Fiche réponse 2 ind B du 13/09/2024 (Ind A du 11/09/2024)

Paris 17-NCO-BNP-Affaire 090152 – Fiche réponse à l'avis SOCOTEC n°5 du 27/08/2024

Remarque N°2.100

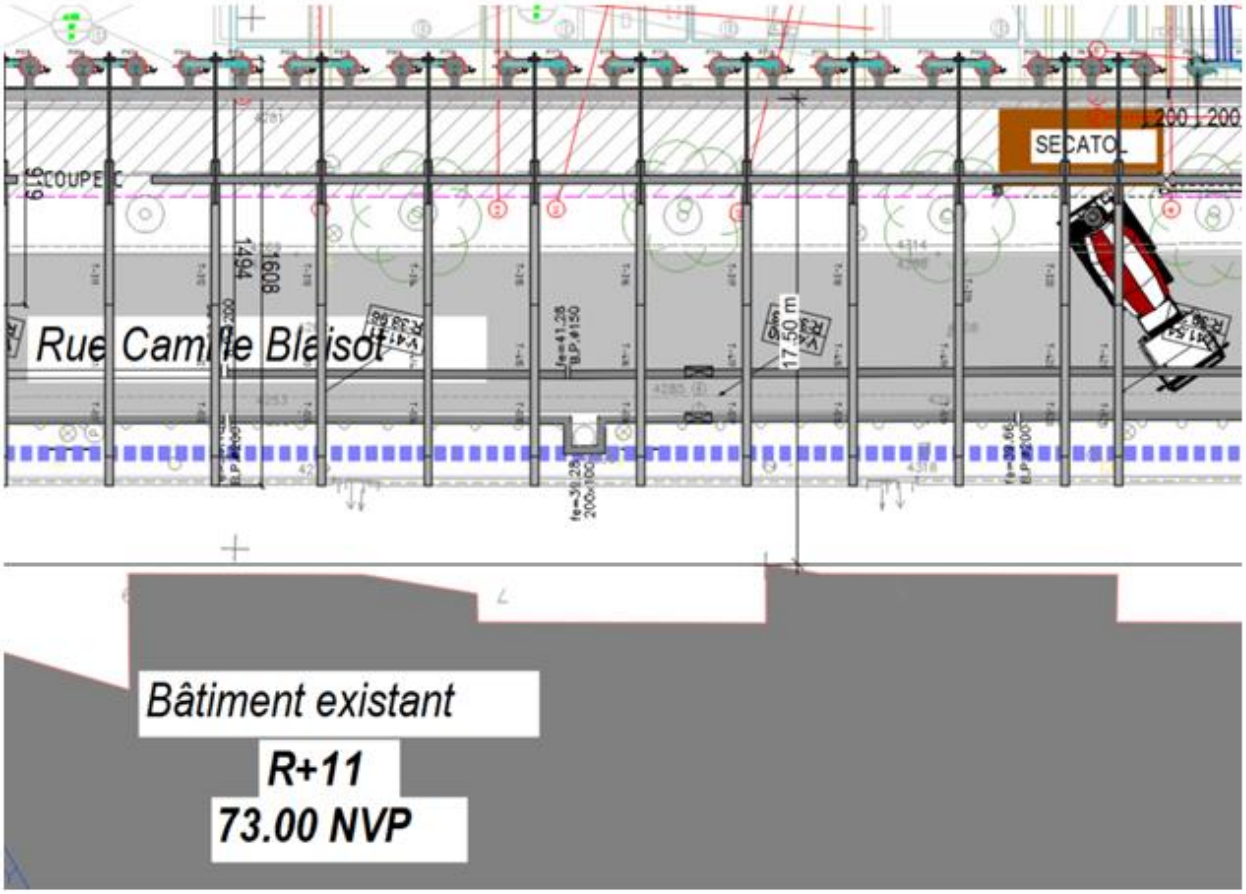
Éléments examinés	Avis*	Observations et commentaires	N°
AVOISINANTS - Définition de la ZIG Références: 60005333-0.6-B. P17_T2_IN_EXE_FKI_FSP_I002_NDC_TZ_FD_270006_B-NDC Coupe E - Paroi berlinoise inversée 60004684-0.2-A. P17_T2_IN_EXE_FKI_FSP_I002_NDC_TZ_FD_270005_A-NDC Coupes G1 et G2 - Paroi clouée 60003634-0.4-B. P17_T2_IN_EXE_FKI_FSP_I002_NDC_TZ_FD_270000_B-NDC Coupe B-Avenue St ouen 60004672-0.2-A. P17_T2_IN_EXE_FKI_FSP_I002_NDC_TZ_FD_270004_A-NDC Coupe F-Paroi clouée-Rue Camille Blaisot 60003633-0.4-B. P17_T2_IN_EXE_FKI_FSP_I002_NDC_TZ_FD_270003_B-NDC Coupe D-Paroi Lutétienne 60003632-0.5-B. P17_T2_IN_EXE_FKI_FSP_I002_NDC_TZ_FD_270002_B-NDC Coupe C- Paroi berlinoise inversée 60003631-0.4-B. P17_T2_IN_EXE_FKI_FSP_I002_NDC_TZ_FD_270001_B-NDC Coupe A-Paroi clouée-Rue Camille Blaisot	S	**Le rapport G2-PRO version A, §4.3 indique que la ZIG sera en fonction de la longueur des tirants, et avec un périmètre de 15m minimum autour des limites de la parcelle. Cette valeur minimale inclut la bâtiment Rue Camille Blaisot.** **Pour le métro, il nous a été indiqué que sa position est à environ 22/24m de la parcelle, il conviendra donc d'évaluer l'impact sur la voute du métro en fonction de la position et la profondeur des tirants.** **De manière générale, il conviendra d'évaluer la cuvette de tassement du projet, et de décrire explicitement la ZIG du projet en tenant compte des différentes couches de sols présentes. Par la suite, une note justifiant la compatibilité des travaux avec le système des fondations avoisinants devra nous être transmise.**	516

Le bâtiment se trouve plutôt à 17.50m du nu extérieur du voile du soutènement :
